RÉFÉRENCE : FSA 202420

OBJET : RUPTURE PAR CISAILLEMENT DES BOULONS DU COUVERCLE DE LA BRIDE DE SORTIE IHT

TYPE DE FSA : NOTIFICATION AU CLIENT

Ce document détaille les étapes de la procédure de remplacement de la bride et des boulons de sortie de transmission qui remplacent l'accouplement de sortie de transmission de niveau AA par un niveau AB et les boulons de montage de niveau CA 10.9 par des boulons de niveau CB de grade 12.9

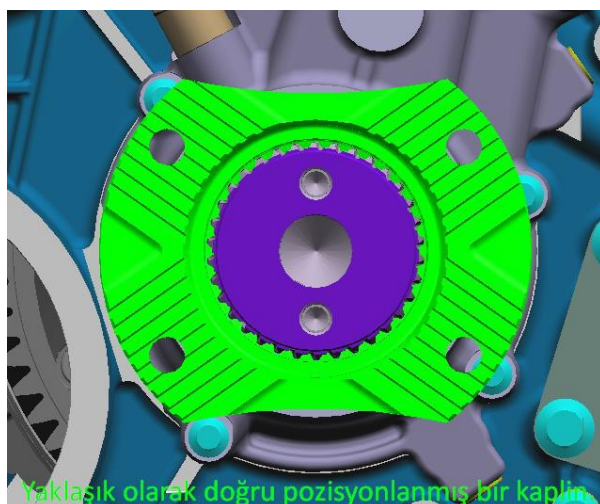
5.1 Chauffez le raccord de sortie avec la référence LC46-7K359-AB à environ 120°C.

5.2 Assemblez l'accouplement de sortie avec la référence LC46-7K359-AB (Figure 5 PNo :3).

Bride de sortie (position correcte)

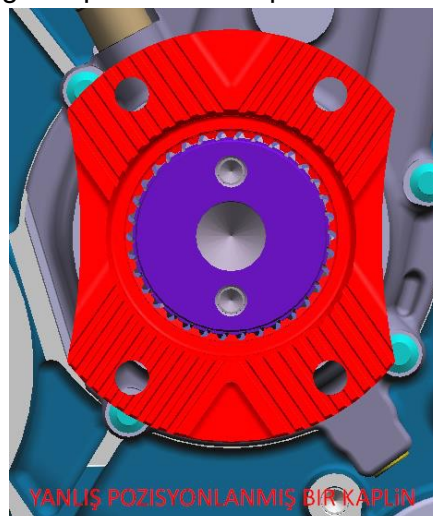
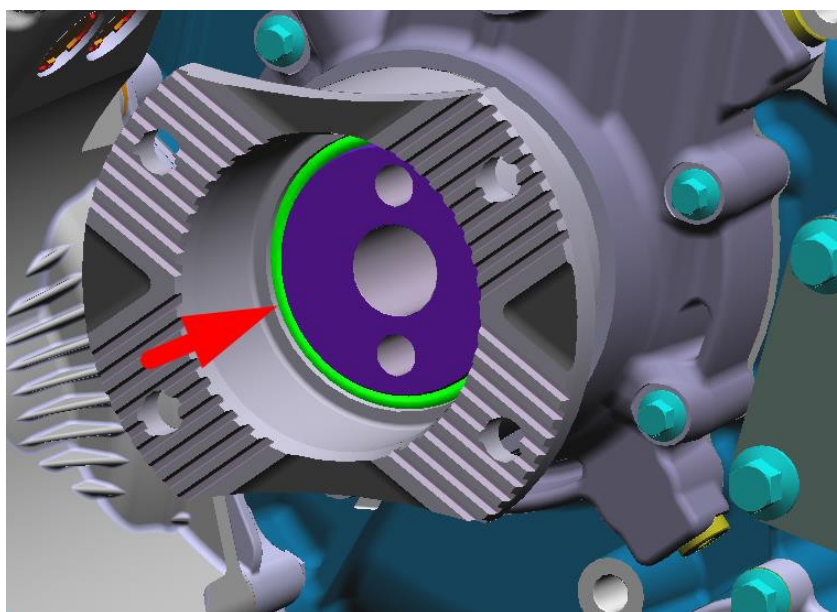
5.2.1 Assurez-vous que les positions du couvercle d'accouplement et des trous de boulons sont comme indiqué dans l'image ci-dessous. Un alignement parfaitement perpendiculaire peut ne pas être réalisable, donc une condition convergente peut être acceptée.

Figure 7: position du boulon et du couvercle

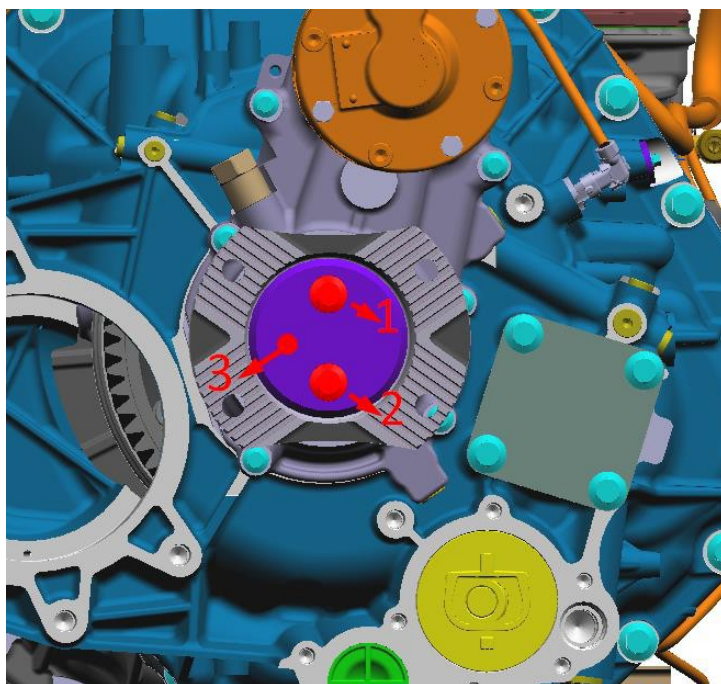
6.2 Les boulons pré-serrés 1 et 2 sont d'abord serrés à 45 Nm en séquence. Ensuite, dans un deuxième temps, ils sont serrés à  $80 \text{ Nm} \pm 5 \text{ Nm}$ .

6.3 Répétez le processus de serrage pour les boulons 1 et 2 à  $80 \pm 5 \text{ Nm}$ . **(C'est important.)**  $\Delta$

Graphique 8 - Ensemble d'arbre de transmission

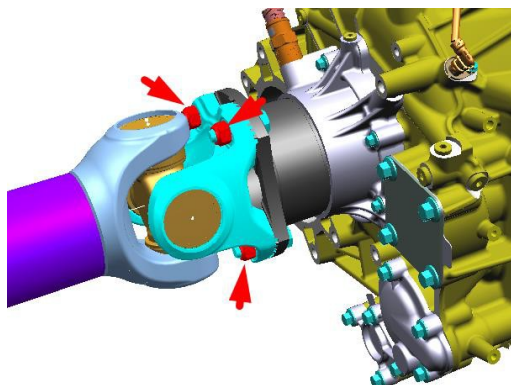
1. Installez l'arbre de transmission, le boulon et l'écrou comme illustré à la Figure 6.
2. Installez à nouveau 4 pièces de W520014-S (écrou) et 4 pièces de W718766-S.
3. Pour terminer l'assemblage de l'arbre, serrez 4 pièces de W520014-S (écrou) et 4 pièces de W718766-S à  **$175 \pm 25 \text{ Nm}$**
